(仮称) ヒューリック札幌建替計画 (Ⅱ期) (設計段階)

3. 景観アドバイザー会における意見交換

(1) 景観アドバイザー会の概要

(2) 意見交換の概要

図7 配置・1階平面図

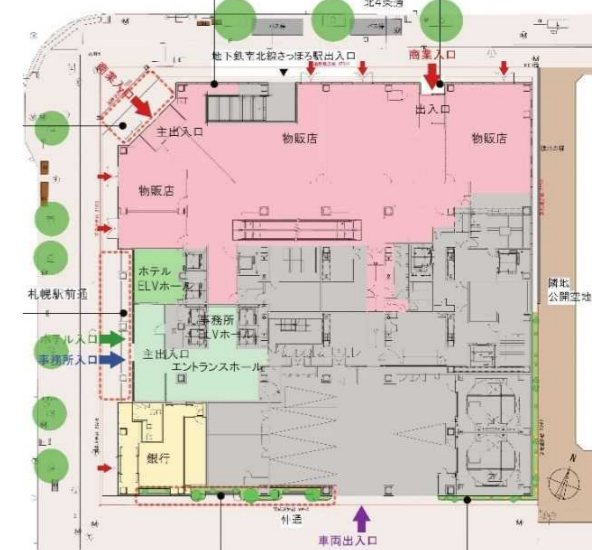
一方、今回のⅡ期について、敷地境界からセットバック(北4条通から1.6m、札幌駅前通から2m)しているが、元々はⅡ期の方でも北4条通り側にポケットパークのようなスペースを計画されていたと思うが、なくなった経緯を教えてください。(図7)

メインとなる通りに対して人が滞留できるスペースを設けて、そこににぎわいを創出するという建物がこれまでにあまり例がない。計画されていたスペースは、人の出入りが多い地下歩行空間の出入口横に位置していたため、そういうところに滞留スペースができると、利用者に対しても、街に対しても、広く開かれた印象を与える。商業によるにぎわいだけでなく、人がいるという景観づくりに貢献できるのではないかと思いますので、検討の余地があれば是非再検討していただきたい。

【松田委員】セットバックスペースに柱がなく使いやすい空間となっており、人が行き来しやすいというアドバンテージを持っていると思うので、窪田委員が言われたように外と中のつながりがあり、そして実際に使える、ということを是非検討いただきたい。（図1、7）

【事業者】Ⅱ期の方にも人の溜まりやみどりを配置する予定であったが、外壁部に閉ざされた壁ができてしまうところがあり、建物と街との接続性、にぎわいの創出がなかなかできていなかったと感じていたことから、今回は商業の出入口が隅切り部の1か所だったのをもう1か所増やし、建物の中の様子が見え、にぎわいのしみ出しを意識した結果、商業色が濃い形となっている。

各テナントから道路に直接出入りできるようにしたのも同じ考え方であり、テナントと外との接続性を高め、にぎわいがより外にしみ出すようにしたもの。

【事業者】先に開催された開発検討委員会でも、ベンチを置いて人が座り、にぎわいを創出するなどを例示しつつ、セットバック部分の使い方を今後検討するよう指摘があり、今後、具体的なテナントが見えてきた段階で、深く検討したい。

図9 1階出入口イメージ図

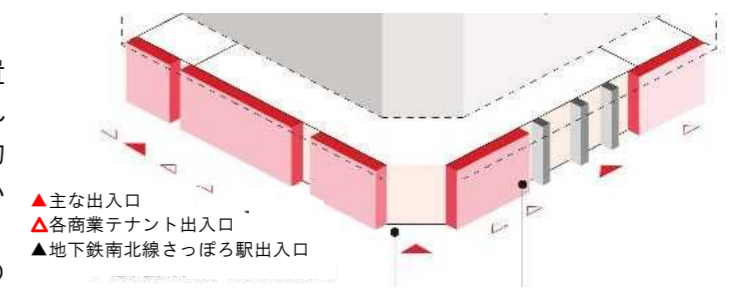
1階各テナントにそれぞれ出入口がついているため、奥行2m程のオープンスペースは歩道状の空地として歩きやすい空間というよりは、テナントへの出入りのためのスペースと各出入口間のオープンスペースとなることが想像される。この空間は人が溜まることができ、みどりを感ずることができるといった使い方ができ、今までのビルの低層のにぎわいづくりとは違った形の景観が作れるのではないかと感じている。(図8、9)

【窪田委員】低層部の外部デザインについて、親しみやすいスケール感であったり、開放的なイメージとなるよう設計されていると思うが、画の見え方なのか、構造上なのか、奥行きがある白いサッシによって仕切られている感じがする。（図8、9）

【窪田委員】構造上であれば仕方がないと思うが、このくらい奥行きがあると、少し斜めから見た時に閉鎖的にも見えるので、なにか工夫ができないものか。

【事業者】方立であり、構造的にサッシの風圧を受けるために奥行きが必要である。

【事業者】低層部の外部パースで表現しきれっていないが、方立の存在感はあまり出したいと考えており、工事の中で、少しでも小さくするなどの方向で考えていきたい。なお、Ⅰ期では方立の正面以外をダーク色として目立たせないように工夫している。
